REALIZZAZIONE DI UNA CENTRALE IDROELETTRICA IN LOC. S. LUCIA

STUDIO PRELIMINARE AMBIENTALE

Committente
Roseto Energia srl

Agosto 2020

Figura 4-1 Elaborato AU6/b autorizzato (Allegato 1)

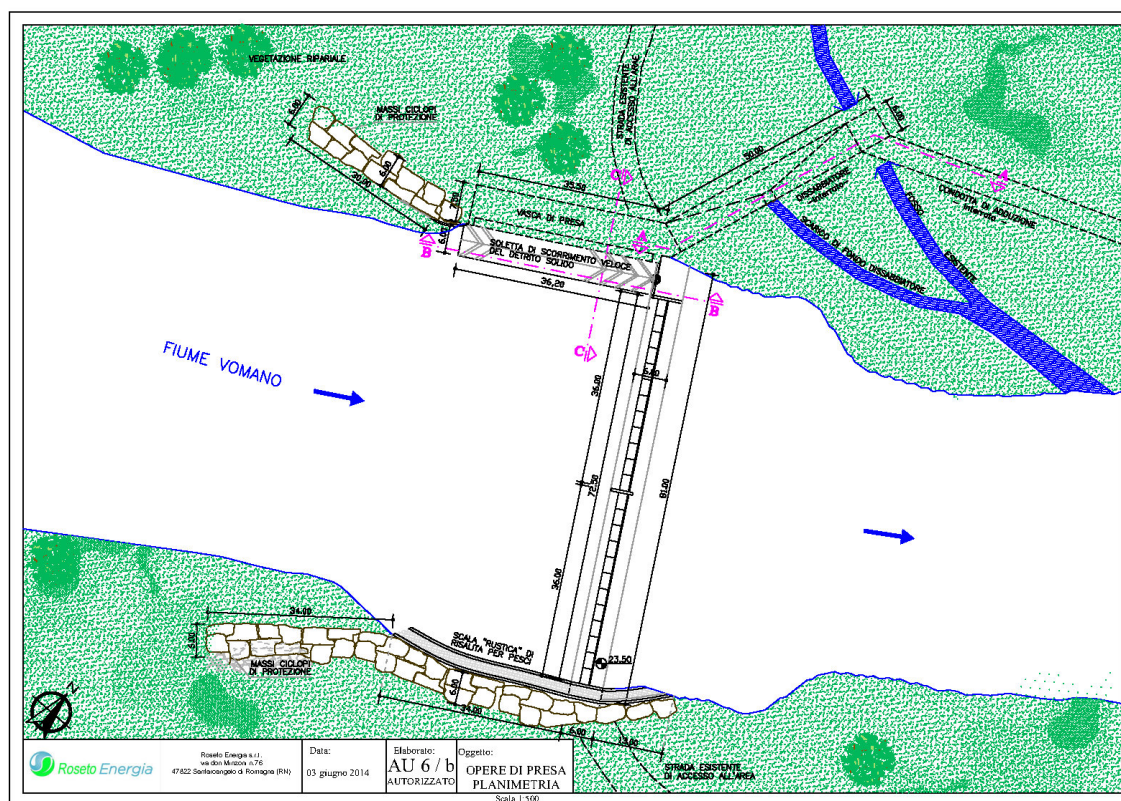
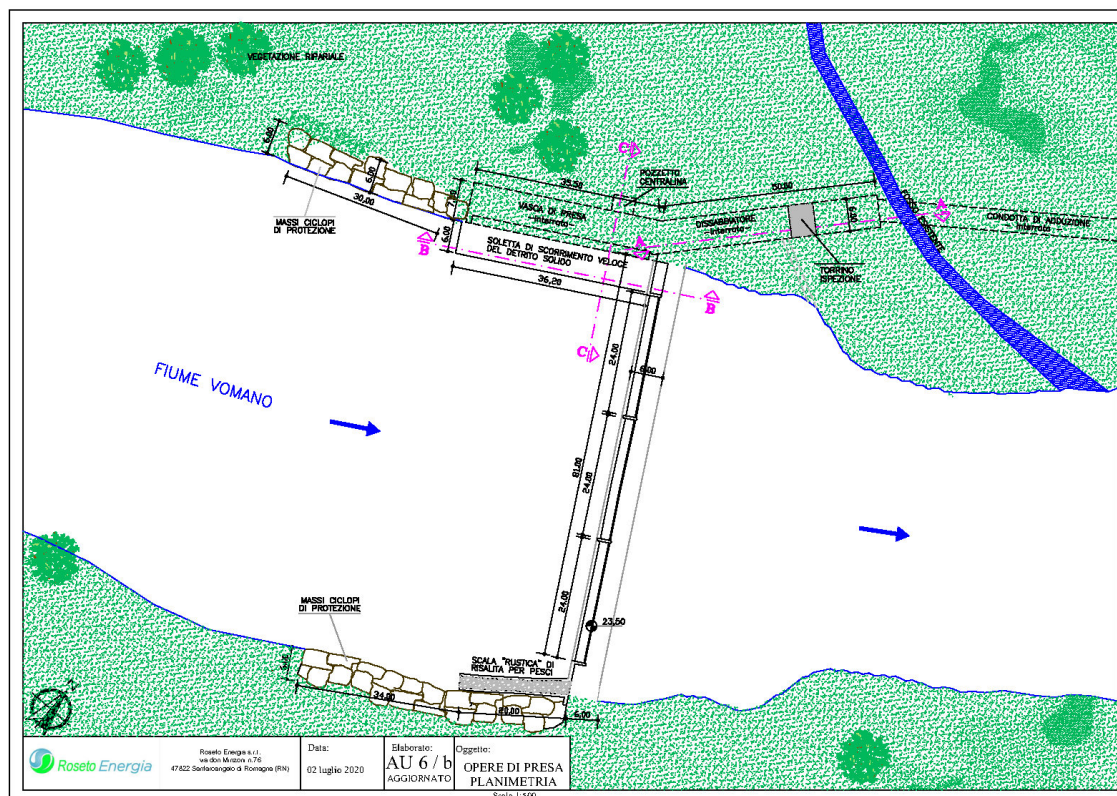
In merito all’elaborato AU6/b da un confronto tra la planimetria approvata e quella aggiornata si rileva che in merito alla paratoia mobile c’è una variazione tra i due elaborati riguardante il numero e la lunghezza dei singoli moduli, pur non modificandosi la dimensione complessiva della paratoia stessa. Nello specifico, nell’elaborato approvato erano previsti 2 moduli lunghi 36 metri ciascuno, mentre nel progetto aggiornato e realizzato sono presenti 3 moduli lunghi 24 metri ciascuno.

Viene poi eliminato il passaggio del fosso esistente attraverso un sifone al di sotto della vasca interrata del Dissabbiatore, poiché si è rilevato che tale soluzione non era la migliore in termini di efficienza, rispetto ai problemi legati alla sua periodica manutenzione. In fase di cantiere si è riscontrata la fattibilità di evitare il passaggio a sifone, mantenendo il regolare e naturale deflusso del fosso esistente in superficie, attraverso una rotazione di 20° in pianta della vasca del dissabbiatore interrato (anche tali modifiche sono riscontrabili dalla comparazione degli elaborati (Au6/b e Au6/c, sez A-A autorizzati e aggiornati)

Figura 4-3 Elaborato AU/c autorizzato (Allegato 1)

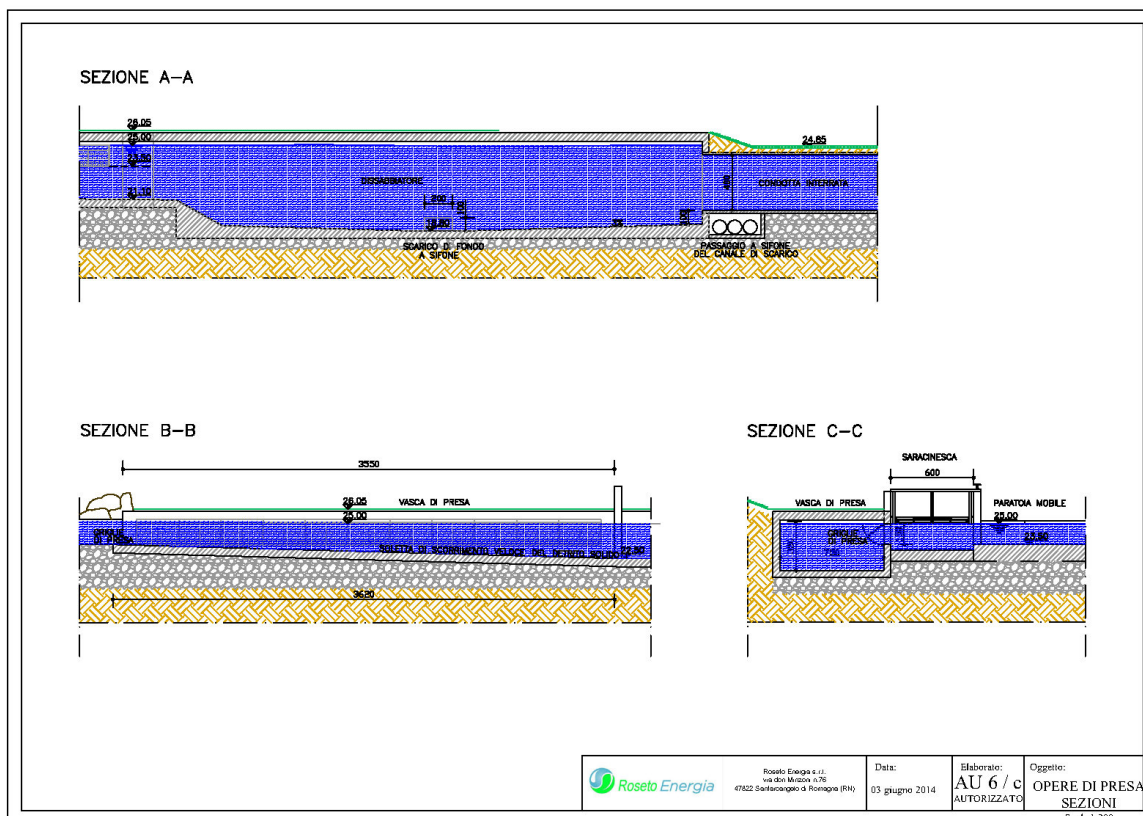
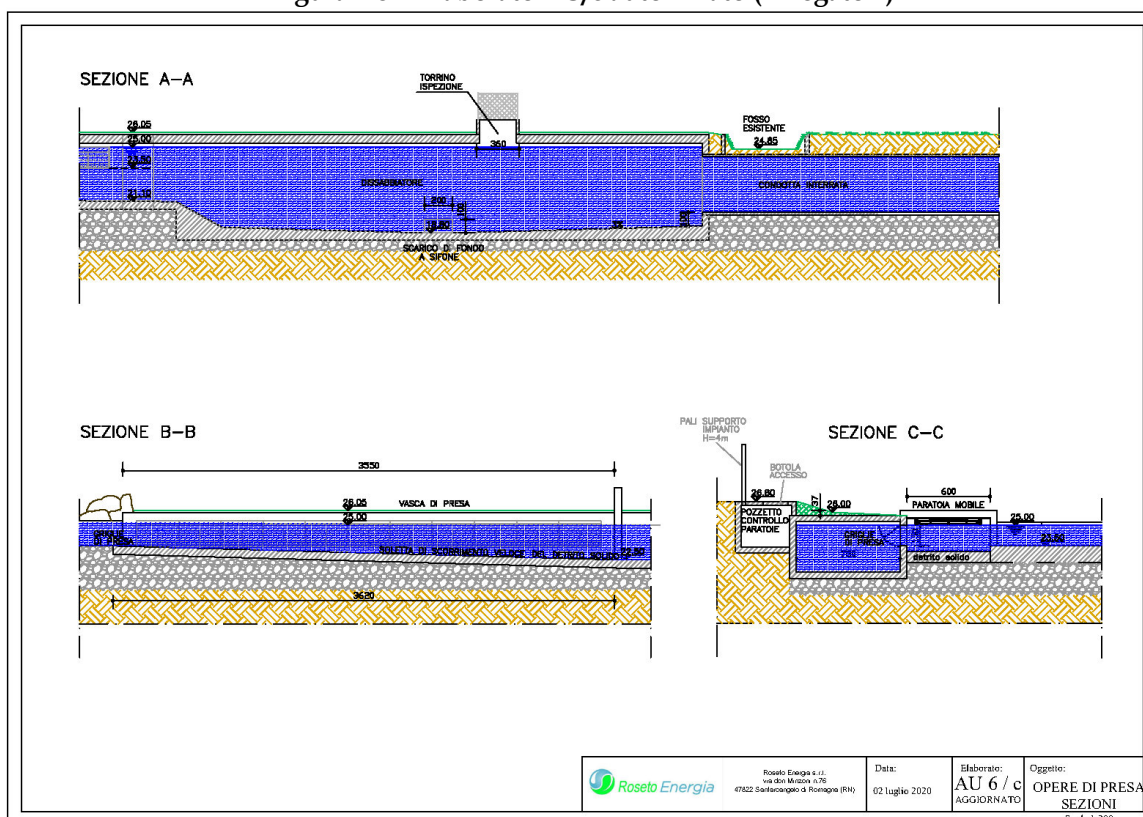
Si rileva infine che negli elaborati autorizzati (AU6/b e AU6/c, sez. C-C) non viene riportato il pozzetto in cemento armato ove collocare la centralina di controllo delle paratoie, dichiarato come mera dimenticanza e rettificato negli elaborati aggiornati depositati in regione ad aprile.

Inoltre, la saracinesca ad asse verticale di apertura/chiusura del varco di scorrimento veloce del detrito solido viene sostituita con una più funzionale e meno impattante paratoia mobile a scomparsa azionata da pistone idraulico (vedi sez. C-C elaborato AU6/c). Infine, per poter effettuare ispezioni e manutenzione delle vasche e della condotta interrata viene realizzato un torrino, adeguatamente protetto con recinzione metallica, utilizzabile unicamente per le ispezioni e le manutenzioni nel caso di paratoie chiuse e condotta vuotata del suo contenuto di acqua. Si rappresenta il torrino tipo in corrispondenza della Sezione A-A dell’Elaborato AU6/c aggiornato. Di seguito si riportano a confronto gli elaborati AU6/c autorizzato e aggiornato.

Figura 4-6 Elaborato AU6/e autorizzato (Allegato 1)

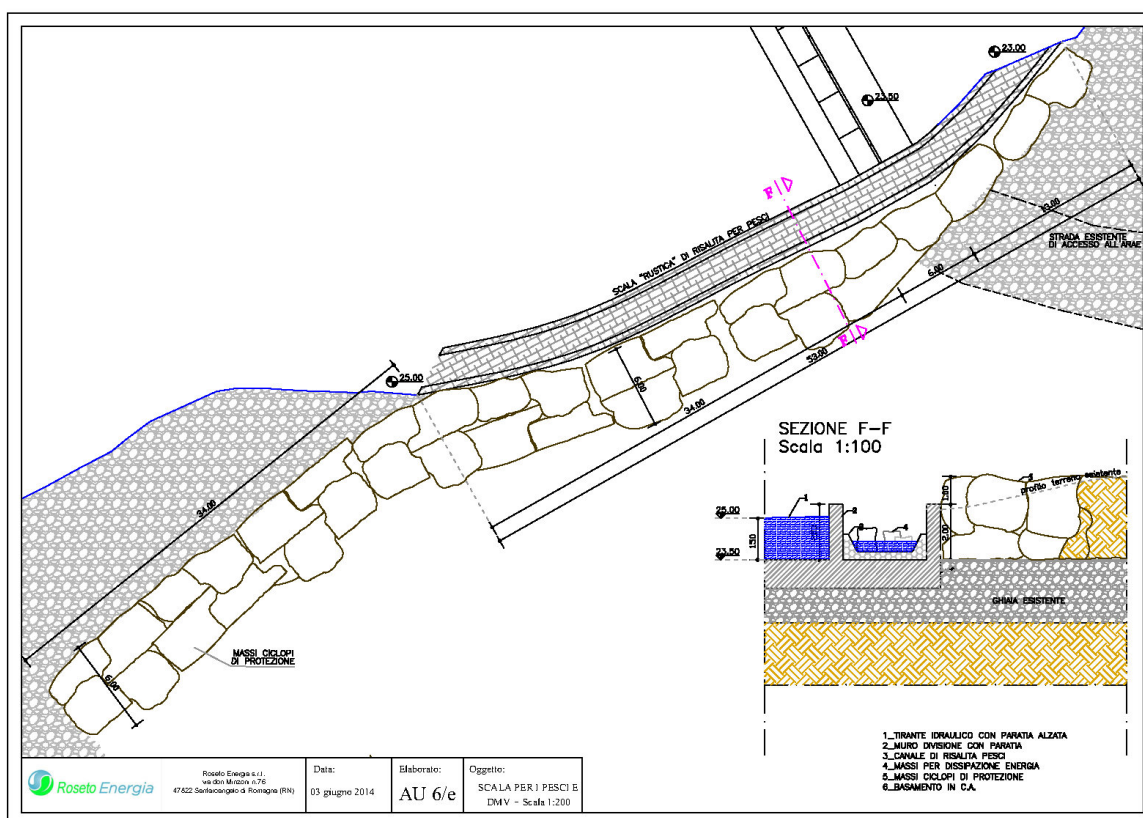
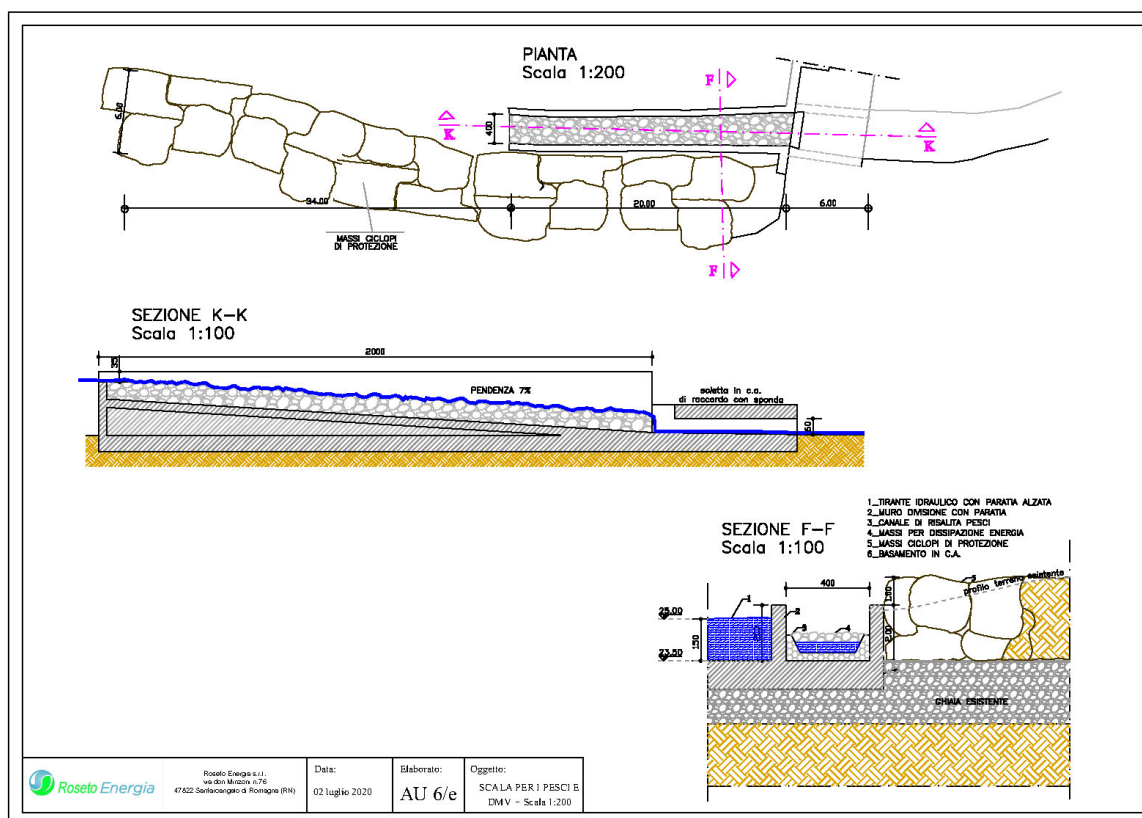
Sempre dall’elaborato AU6/e aggiornato si rileva inoltre che viene leggermente traslata la posizione dei massi ciclopi per definire un miglior raccordo di imbocco, mantenendo sempre la sagoma di tali elementi contenuta nel profilo trasversale di alveo, garantendo pertanto l’invarianza della sezione trasversale dell’alveo fluviale. Si evidenzia, poi, che la protezione in sponda destra con massi ciclopi mantiene la lunghezza pari a 34 metri a monte del percorso per pesci.

Ultima variazione dell’elaborato AU6/e è la presenza di n.2 pali metallici alti 4 metri necessari per la realizzazione del sistema di video sorveglianza in corrispondenza dell’opera di presa e del pozzetto interrato.

Figura 4-8 Elaborato AU6/h autorizzato (Allegato 1)

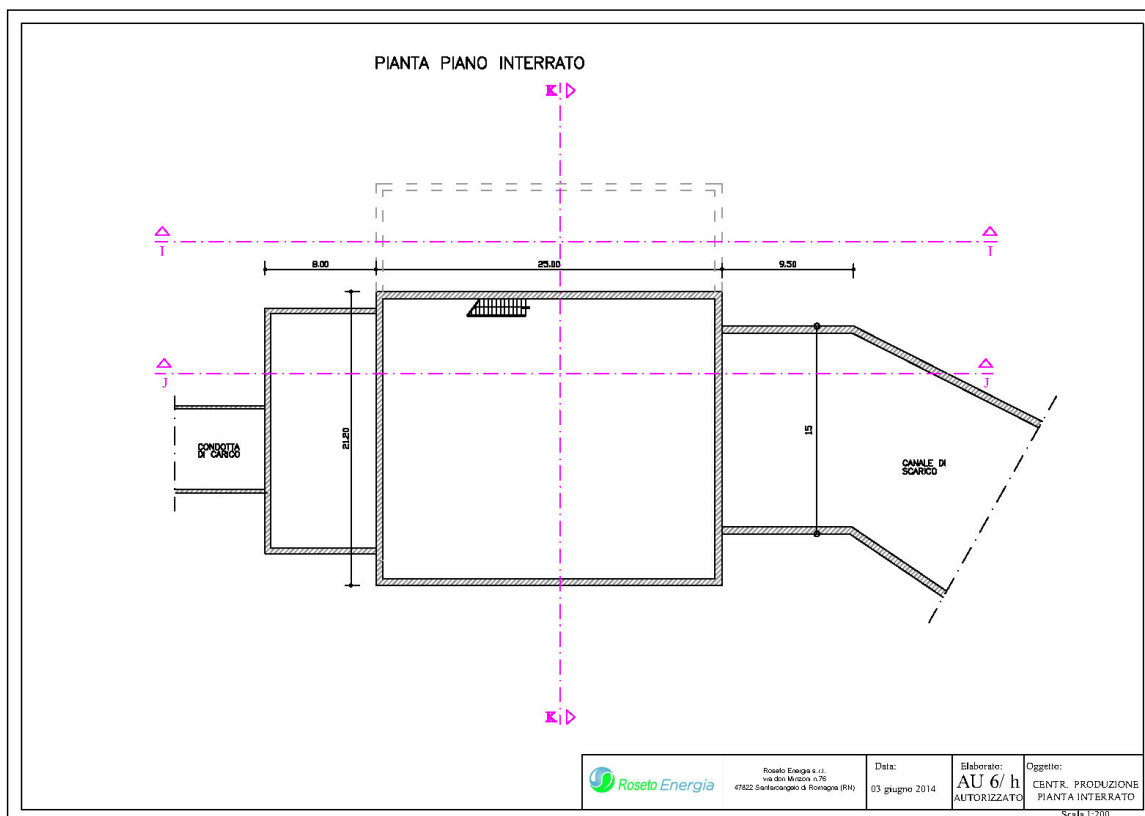
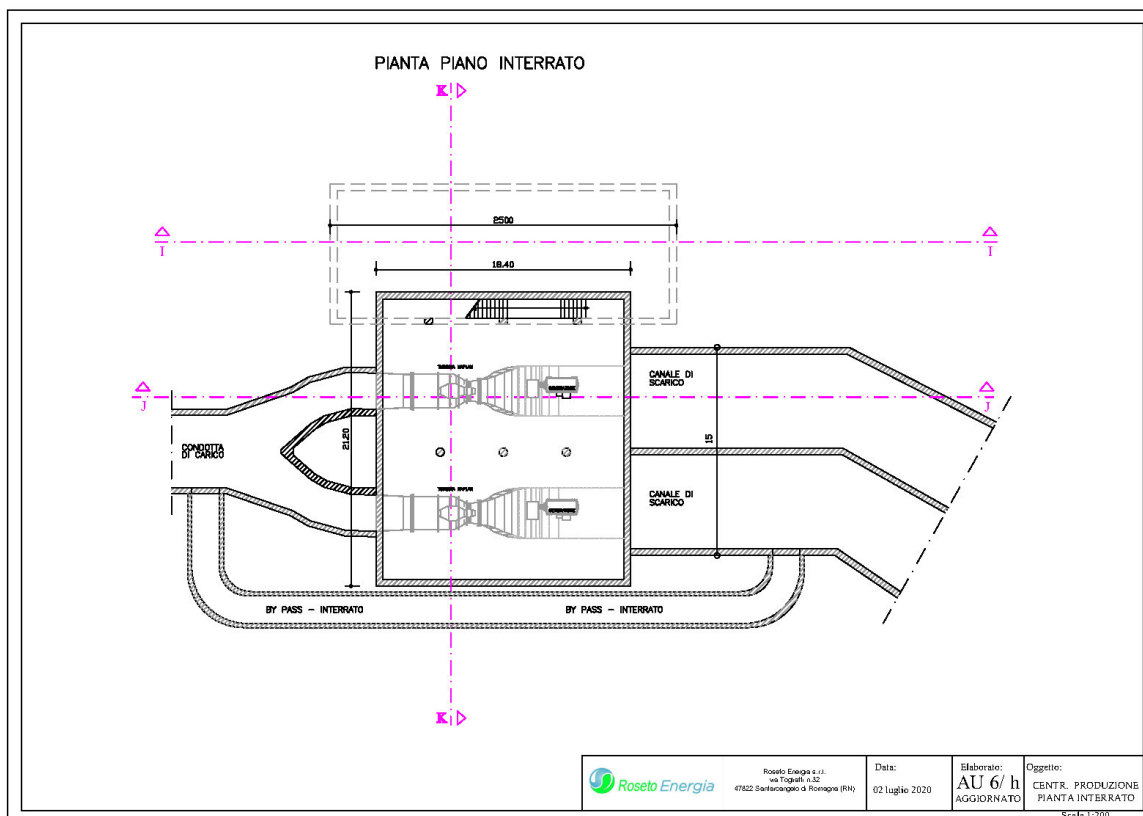
Sempre in quest’ultimo elaborato si è provveduto a eliminare la rappresentazione di una vasca di raccordo presente per errore nell’elaborato equivalente autorizzato e a rappresentare il tubo interrato di by-pass centrale necessario a vuotare la condotta di adduzione interrata per effettuare eventuali

lavori di manutenzione delle turbine⁴ e a riportare il dettaglio esecutivo del biforcato di raccordo in cemento armato interrato tra condotta interrata e ingresso alle singole turbine.

Figura 4-10 Elaborato AU6/i autorizzato (Allegato 1)

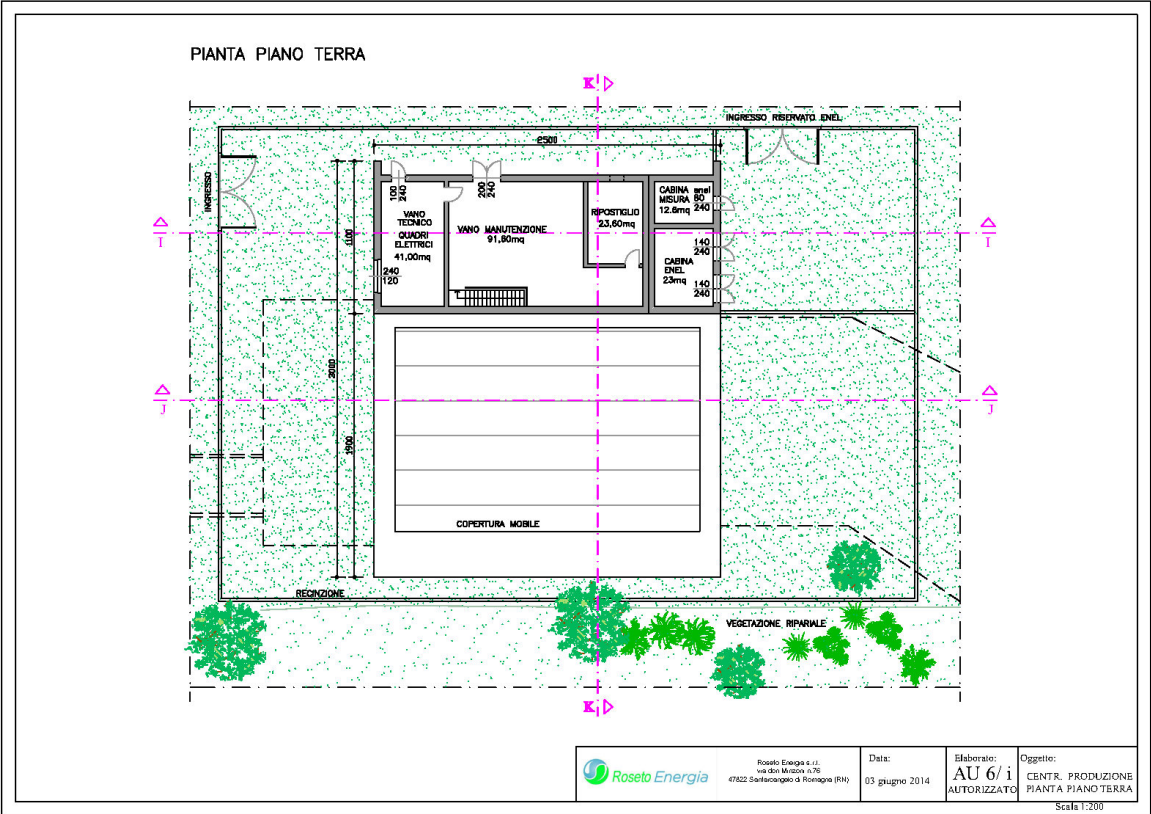
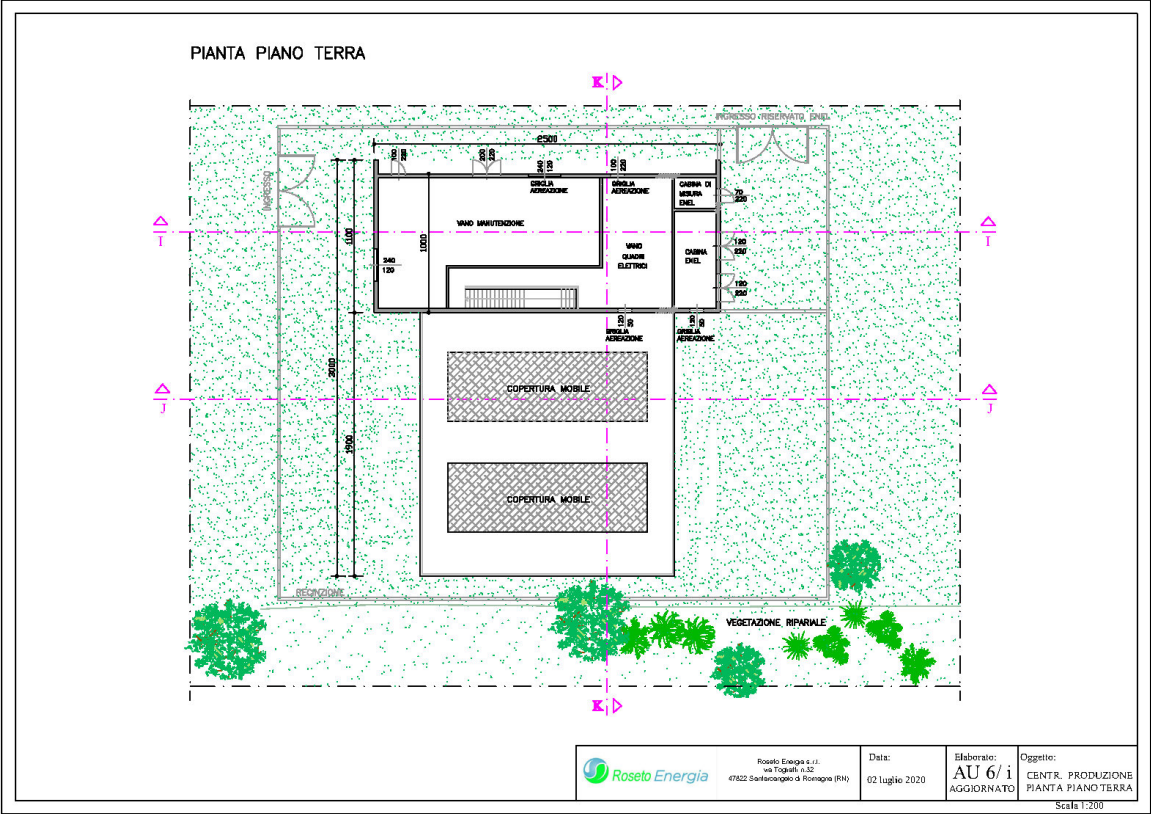
Altro elemento di variazione a seguito della progettazione esecutiva è stato la copertura mobile. Nel progetto autorizzato (elaborato AU6/i) per la manutenzione dell’impianto è stata prevista una ampia copertura rimovibile e calpestabile per il Piano interrato. Poiché da un punto di vista esecutivo non risulta possibile realizzare una copertura mobile così ampia che sia anche calpestabile, nell’elaborato grafico AU6/i aggiornato, sono state rappresentate le nuove dimensioni più contenute della copertura mobile del Piano interrato che risulta completamente calpestabile.

In merito alla cabina fuori terra, invece, se le misure esterne del vano fuori terra in pianta e in elevazione sono rimaste invariate, sono state necessarie lievi modifiche distributive interne al fine di rendere maggiormente funzionali i vani interni, assieme all’inserimento di griglie di aerazione rispondenti alle vigenti normative di settore.
